**ANÁLISE DE NÃO CONFORMIDADES DE PROJETOS NA ETAPA DE
CONSTRUÇÃO DE EDIFÍCIOS**

Monografia apresentada à Escola
Politécnica da Universidade de São Paulo,
para obtenção do título de Especialista em
Gestão de Projetos na Construção

Figura 8 – Projeto Elétrica Banho Social

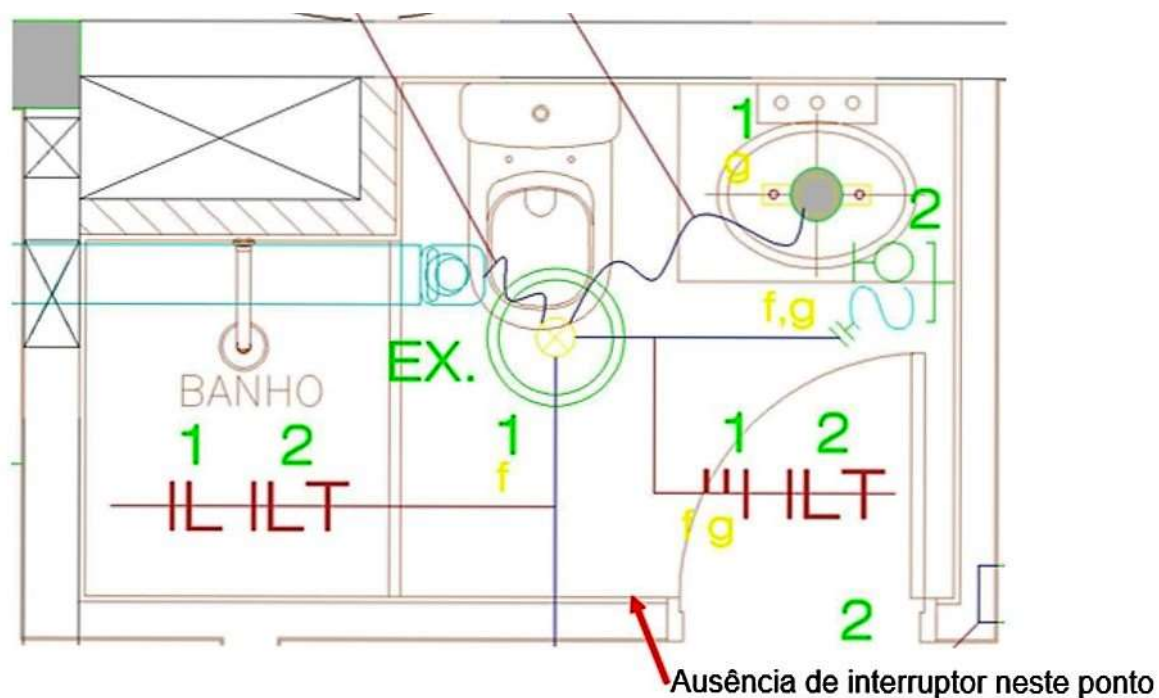
- **A1.** Durante o desenvolvimento das premissas de projeto de instalações, considerou-se que o sistema construtivo para a elétrica seria o sistema polvo¹ e que toda a distribuição viria do teto. Para que, financeiramente, a racionalização dessa etapa fizesse sentido, foi necessário rever o posicionamento de alguns pontos, levando-se em conta o agrupamento de tomadas e interruptores, em alguns casos.

O banheiro social contou com interruptor apenas em cima da pia, na mesma caixinha da tomada, conforme representado no projeto da Figura 8.

Após a execução da unidade modelo, observou-se que a ergonomia seria prejudicada, pois, ao entrar no ambiente, a reação inicial é de acender a luz ao

lado da porta de entrada, o que seria prejudicial ao produto entregue para o cliente.

Figura 9 – Projeto Elétrica 1º Subsolo

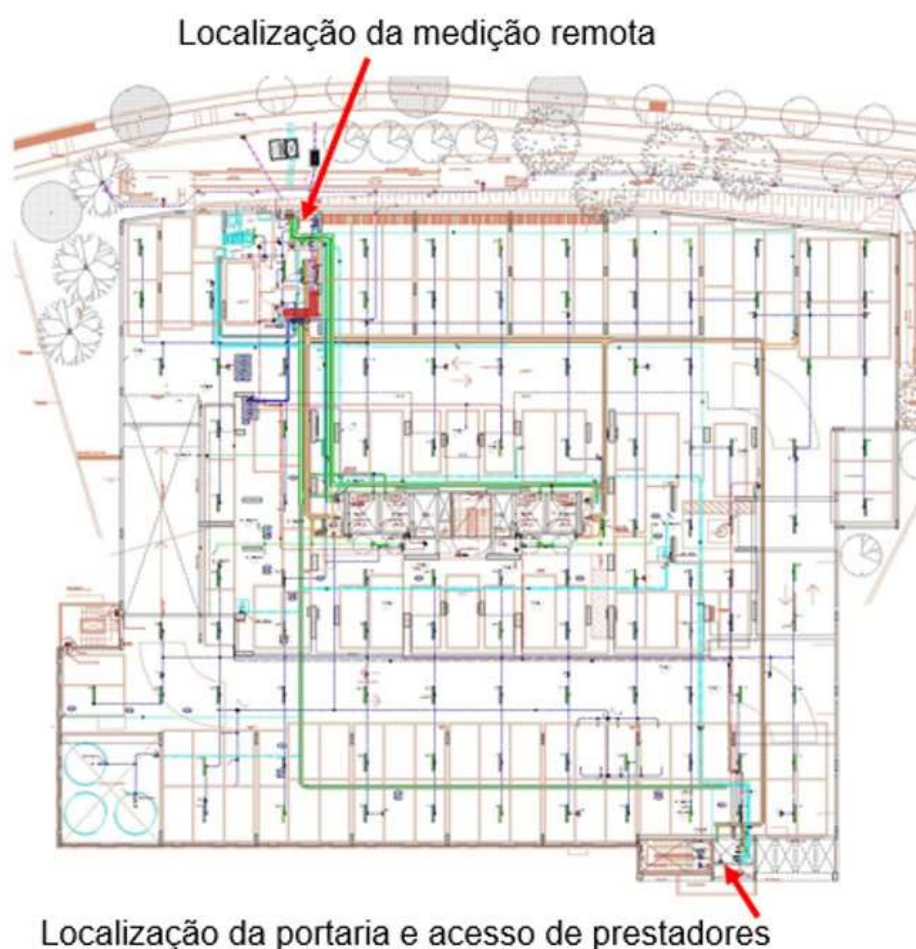
- **A2.** O segundo item referente à melhoria do produto trata do posicionamento da medição remota de energia pela concessionária. No projeto inicial (Figura 9), estava sendo considerada a medição dentro da sala dos medidores de energia, localizada no 1º subsolo.

No entanto, para a funcionalidade e a segurança do condomínio, o ideal seria que o medidor estivesse posicionado próximo à entrada do edifício, possivelmente junto à portaria, a fim de evitar que qualquer prestador de serviço tenha que ser acompanhado por um funcionário do condomínio.

Figura 10 – Projeto Liberado para Obra

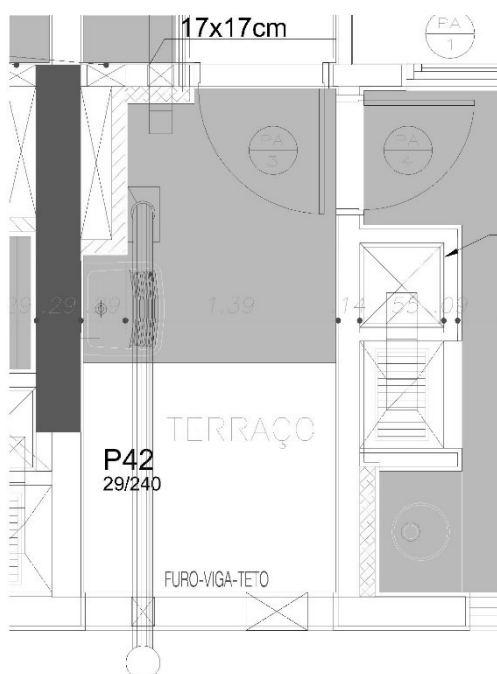
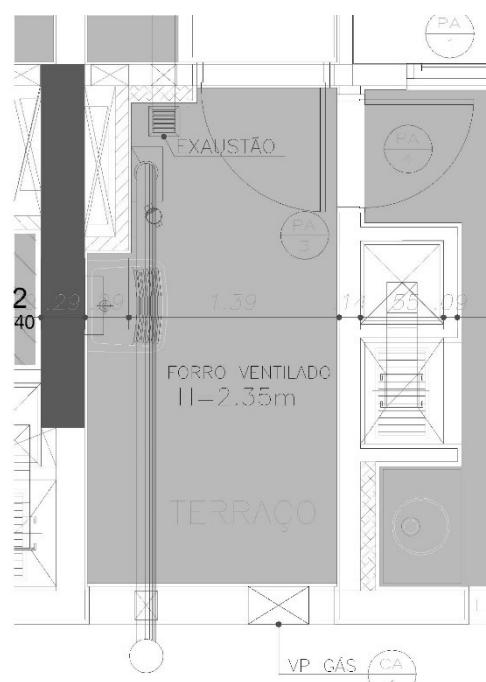
- **A3.** Durante a contratação da empresa responsável pela execução do forro de gesso, foi observado que a área de serviço do apartamento de 97m² considerava em projeto uma sanca (Figura 10). No entanto, trata-se de um ambiente de dimensões reduzidas, o que proporcionaria uma estética ruim.

Ao conversar com a empresa contratada, descobriu-se que, pelo fato de as sancas serem orçadas em metro (m), elas possuem o valor mais alto que o do forro, que é contratado em metro quadrado (m²). Portanto, nesse caso, a execução do forro no ambiente inteiro (Figura 11) não teria alteração de orçamento, além de apresentar uma maior produtividade.

Figura 12 – Projeto Áreas Molhadas Arquitetura – Cozinha – Liberado para Obra

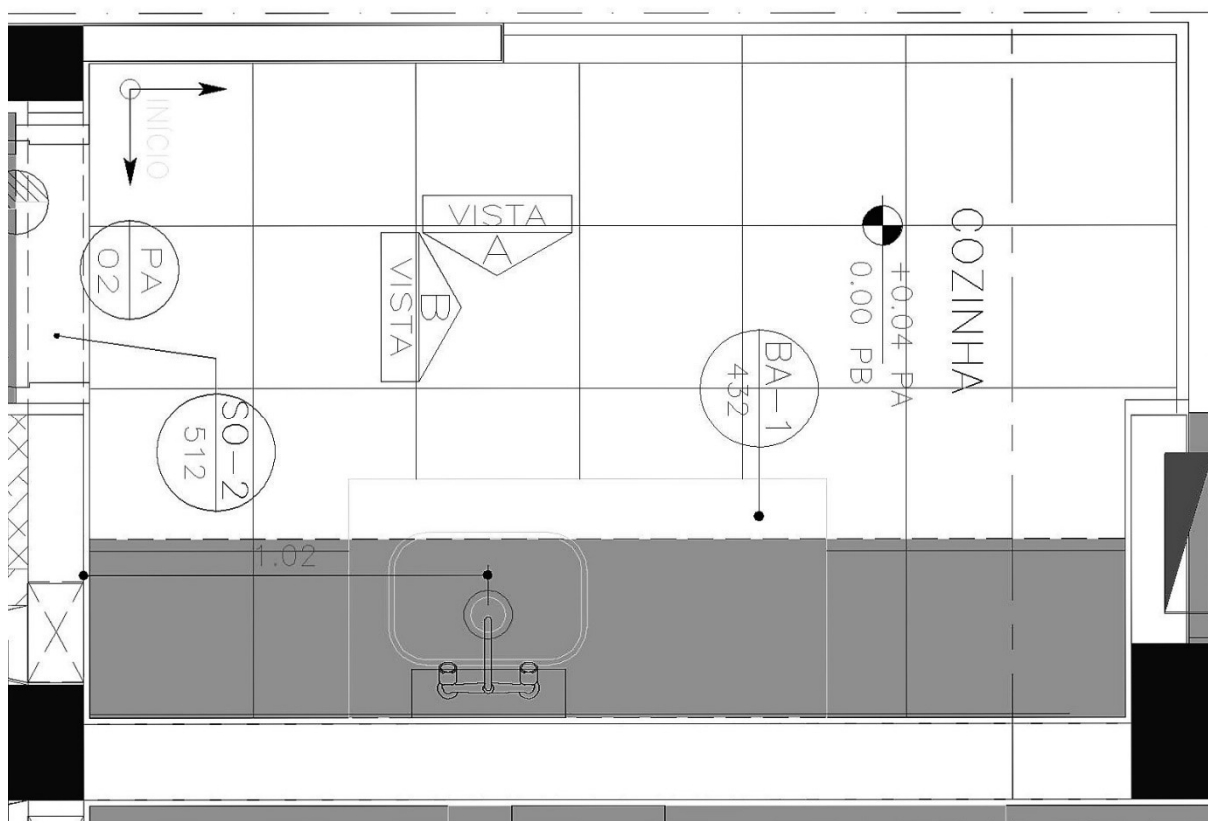
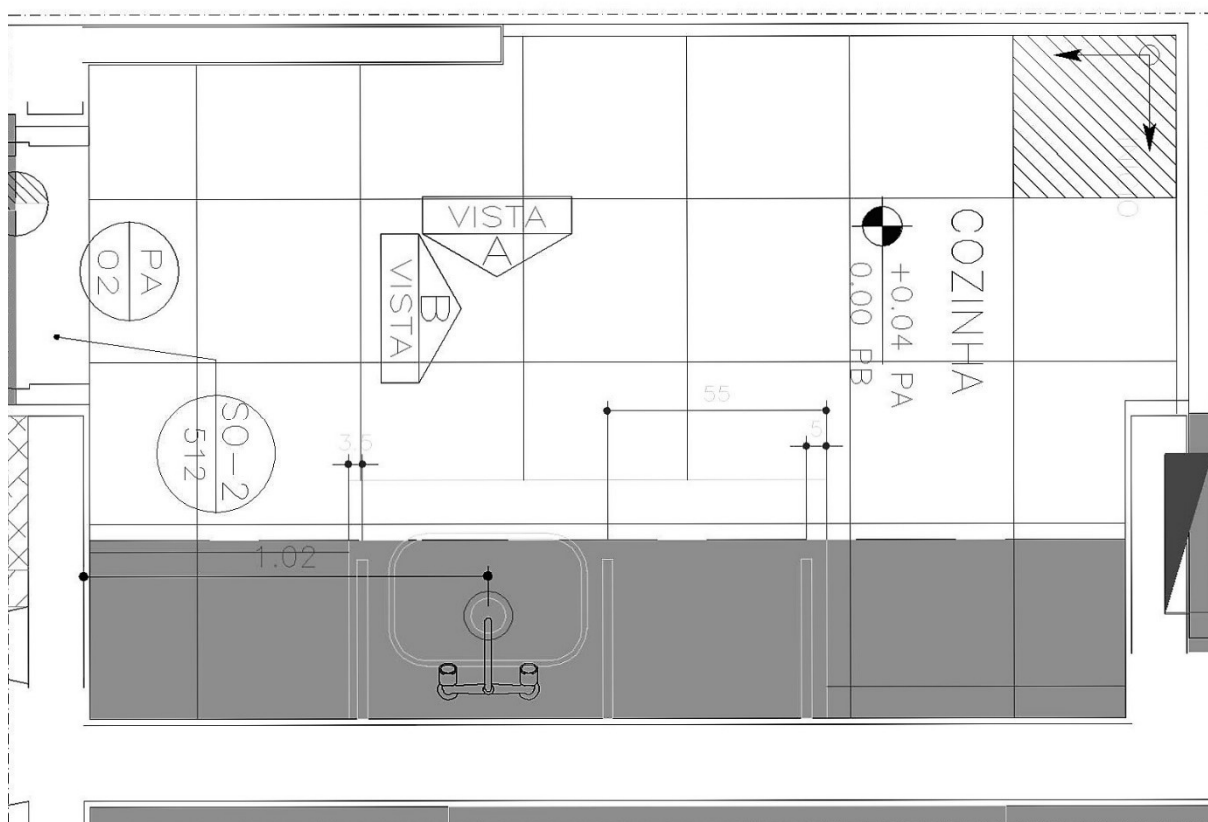
- **A7.** Na cozinha, não há ralos previstos em projeto; portanto, neste caso, a paginação leva em consideração o aspecto estético, assim como o melhor

aproveitamento do material. Durante a execução, verificou-se que a mudança da paginação da cozinha proposta em projeto (Figura 12) traria uma melhoria estética, sem implicar na perda do produto (Figura 13).

Figura 14 – Projeto Mármore e Granito – Arquitetura

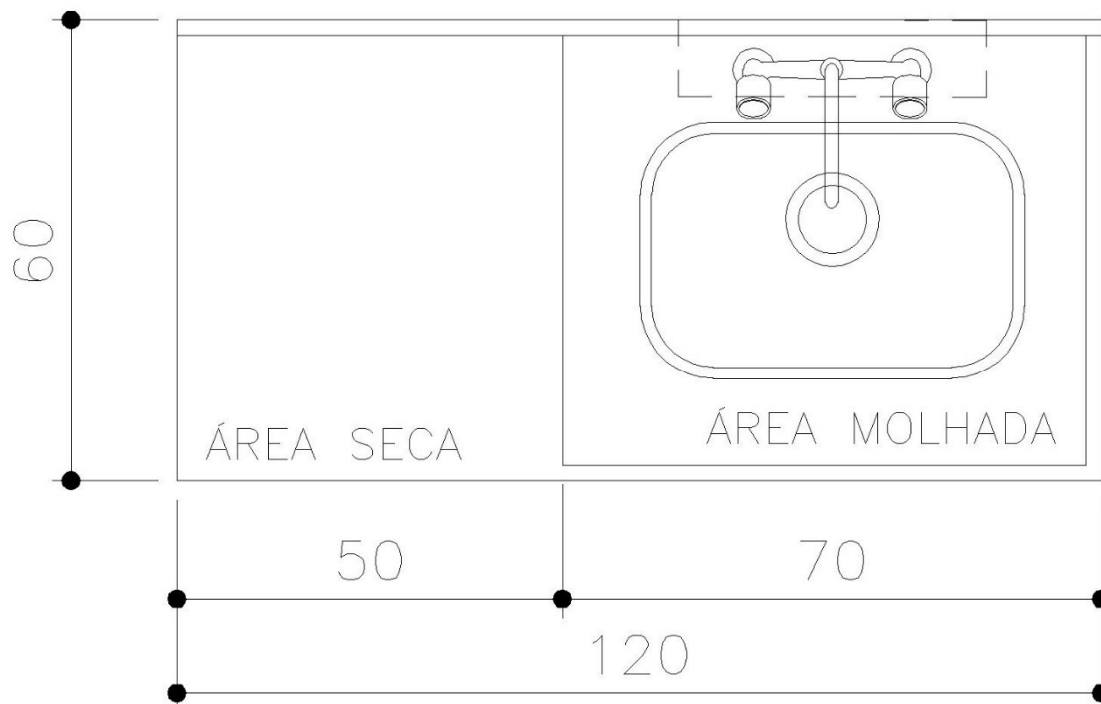
- **A9.** Durante o desenvolvimento do produto, a equipe observou que a área seca da bancada da cozinha (Figura 14) possuía uma especificação que agregaria valor ao cliente. No entanto, percebeu-se durante a visita dos proprietários ao apartamento modelo que, por ser uma peça pequena, a área seca seria pouco prática, pois a água cairia para fora, molhando a cozinha.

Figura 15 – Projeto de Arquitetura – Guarita 2º Subsolo

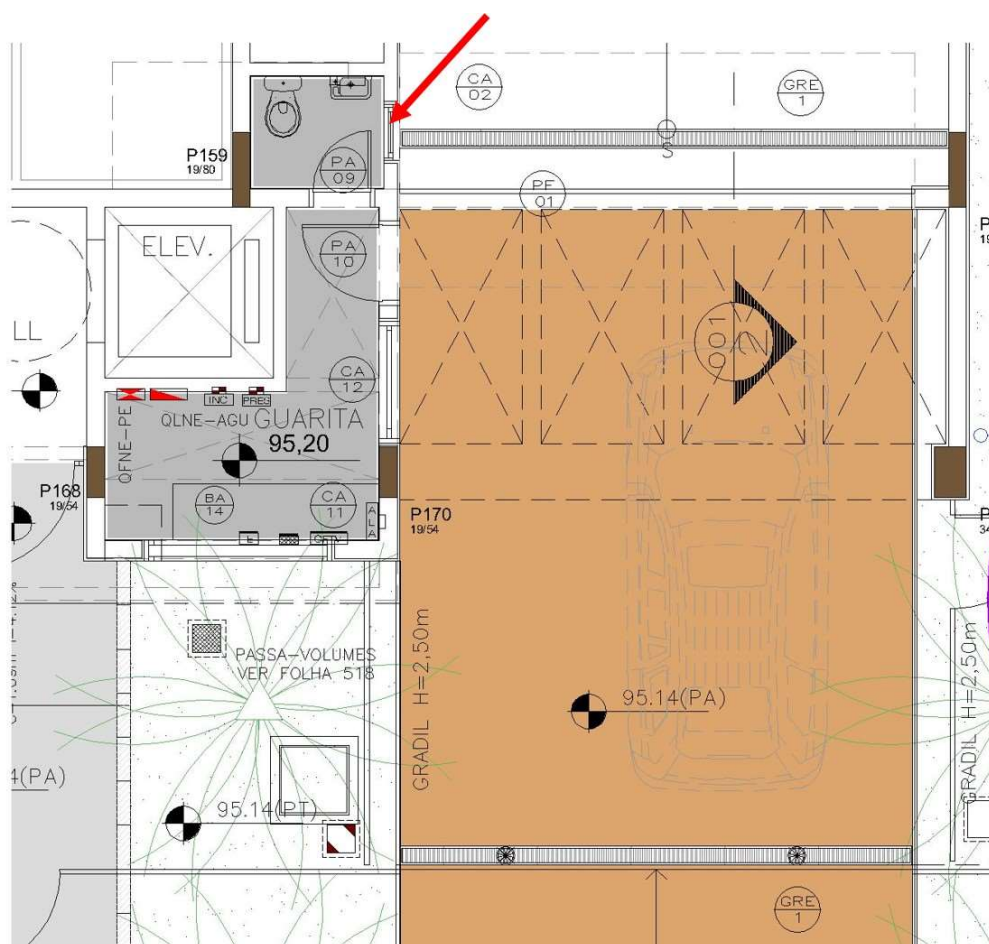
- **A13.** Em projeto, no banheiro da guarita, estava sendo levada em conta uma janela que daria acesso à rampa de acesso de veículos (Figura 15). Porém, observou-se que seria um ponto de fragilidade para a segurança do empreendimento, já que permitiria o acesso de pessoas pelo lado externo do condomínio, além de ser ruim para a privacidade de quem utiliza o banheiro.

Figura 16 – Projeto de Decoração – Salão de Festas

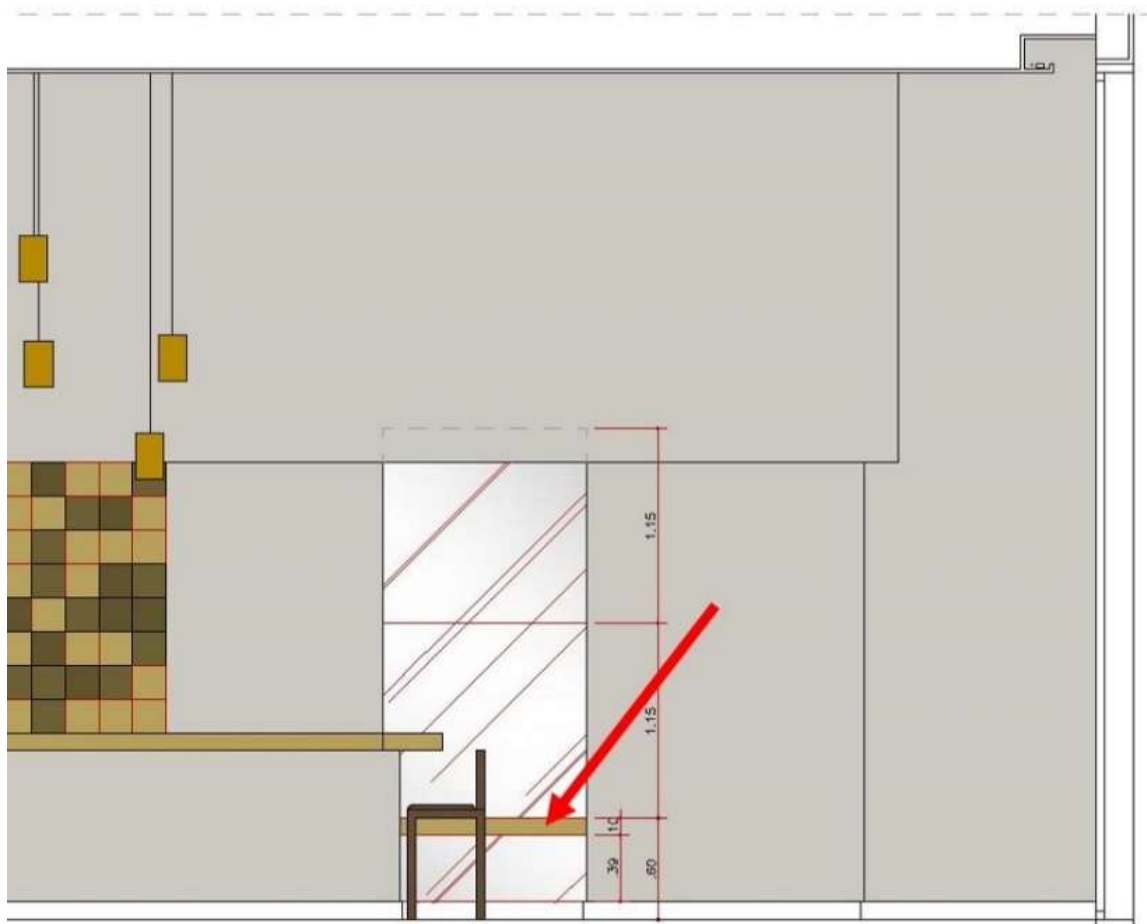
- **A18.** No projeto de decoração (Figura 16), constava um aparador entre os sanitários do salão de festas, com 40 cm de altura do chão. Durante a execução, notou-se que o móvel poderia, posteriormente, ser utilizado por crianças como banco. Como o produto não possuía tal finalidade, seria danificado. Requereu-se, então, uma revisão na altura do aparador, uma vez que não acarretaria nenhuma alteração estética prejudicial ao produto.

Figura 19 – Projeto Caixilho *Transfer* – Arquitetura

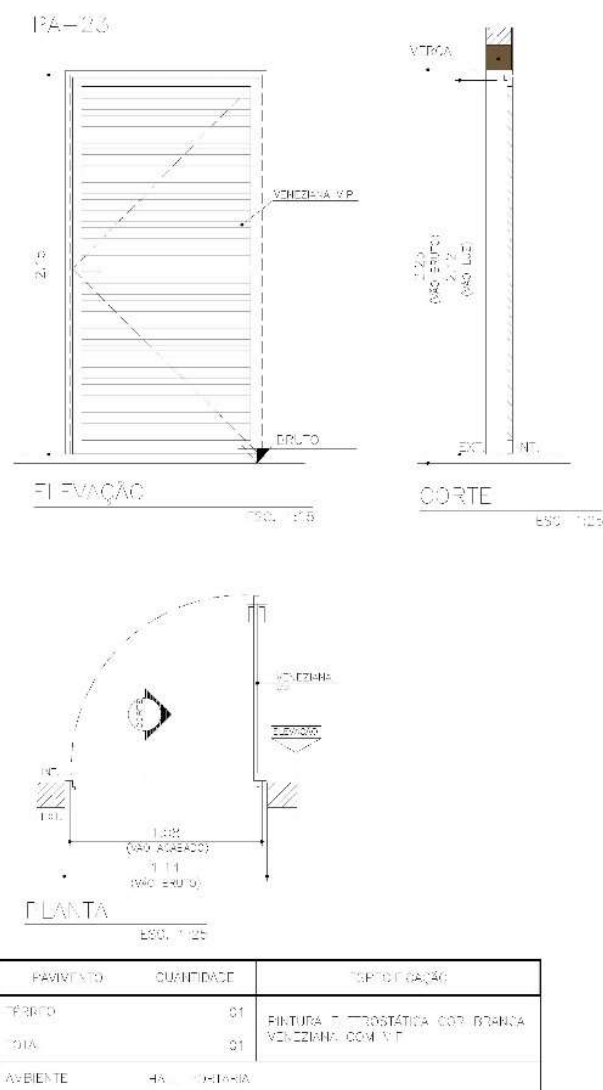
- **A20.** O projeto de arquitetura considerava uma porta de alumínio com venezianas (Figura 19) em uma área que seria acessada por visitantes no *hall* do *transfer*. Identificou-se que essa era uma especificação de área técnica, mas tratava-se de uma área social. Por essa razão, foi realizada a substituição da porta das venezianas por portas de vidro (Figura 20).

Figura 23 – Casa de Bombas Suspensa – Projeto de Hidráulica

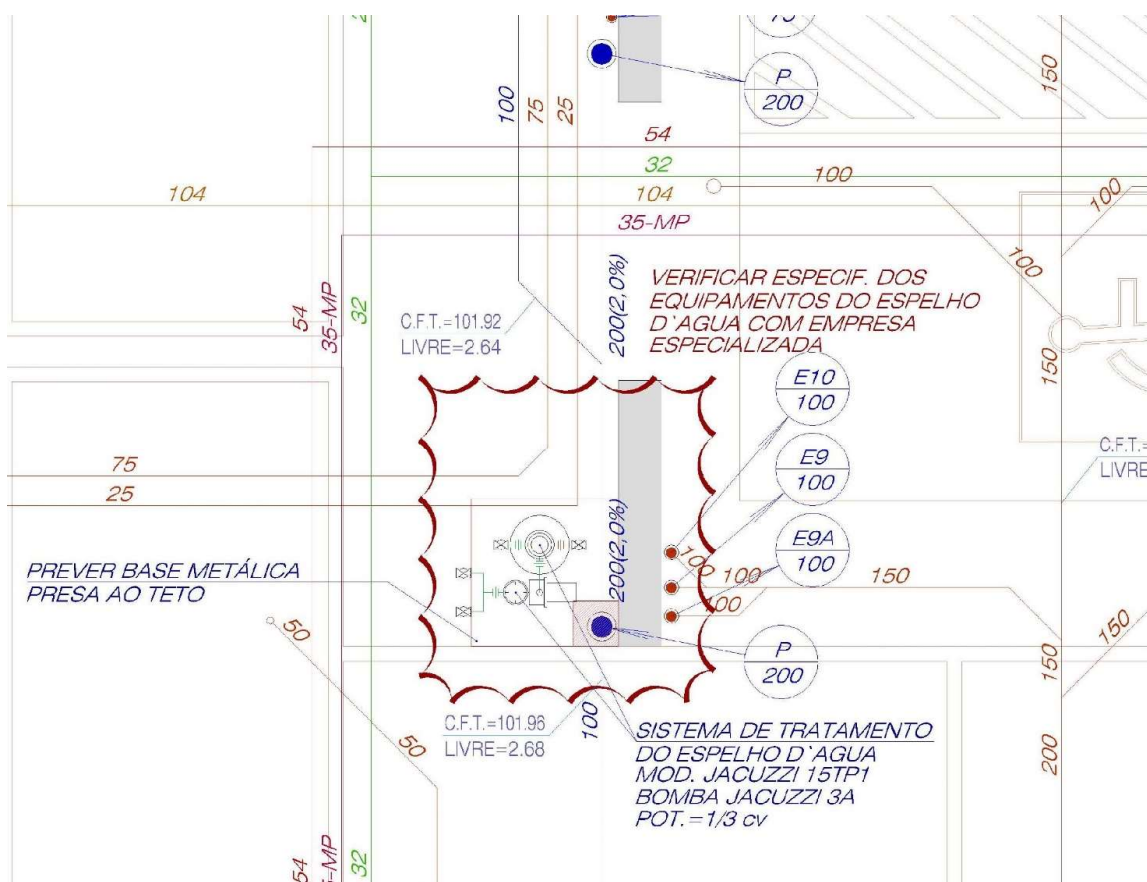
- B2.** No desenvolvimento inicial do projeto, a equipe de instalações hidráulicas era a responsável pelas informações referentes aos equipamentos e bombas para piscina e espelho d'água. Essa disciplina considerava que as máquinas do espelho d'água ficariam em uma estrutura metálica suspensa no subsolo. Ao contratar uma empresa especializada, identificou-se que a vibração da máquina em cima da estrutura metálica ficaria ruim, além de oferecer riscos para o usuário, conforme ilustra a Figura 23.

Nesse caso, a empresa responsável pelo fornecimento dos equipamentos responsabilizou-se também por um projeto executivo, em que foram incorporadas as revisões referentes ao posicionamento da máquina.

Figura 24: Detalhamento talude

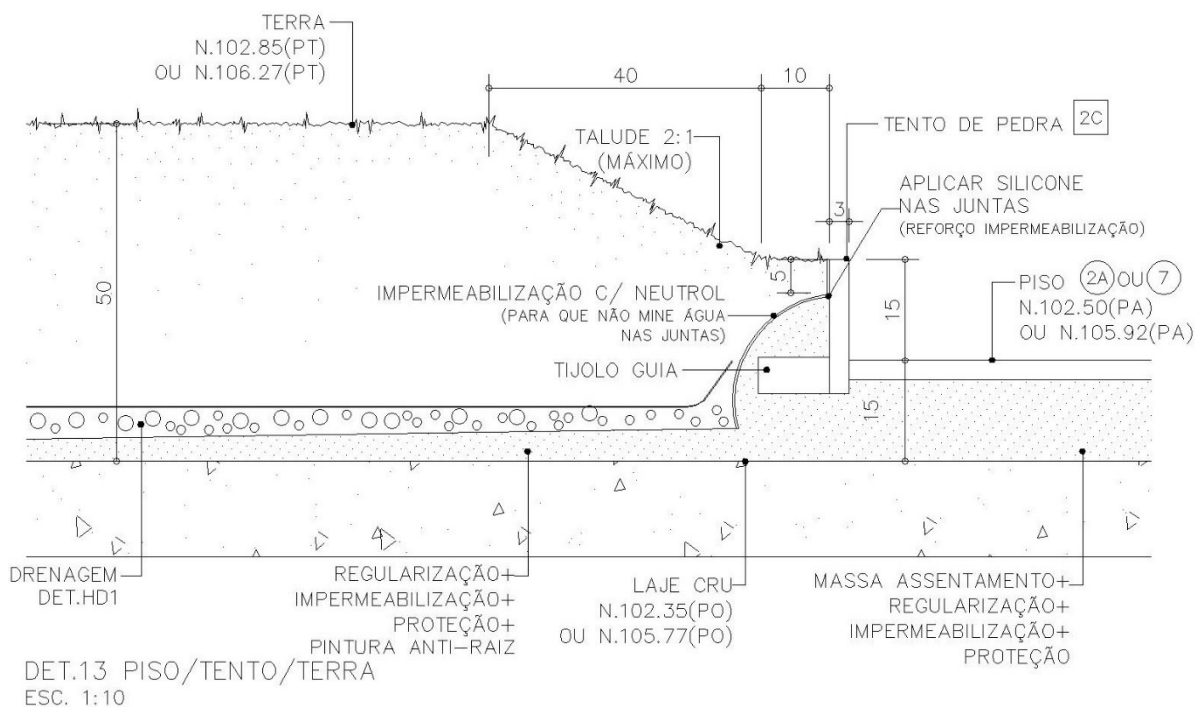
- B3.** O paisagismo especificou em projeto (Figura 24) um detalhamento para a área de plantio que considerava um tecto de granito sobre a laje, e a terra distribuída formando um talude.

No entanto, a equipe de produção observou que essa solução não seria adequada para garantir a quantidade de terra necessária ao plantio. Além disso, o risco de que a terra cedesse e, com a chuva, caísse na região de piso, inviabilizou a solução. Para resolver esta questão, foi solicitado que o projeto de paisagismo incorporasse uma mureta de alvenaria antes do tento, garantindo, assim, uma espessura maior do volume de terra, além da redução do talude.
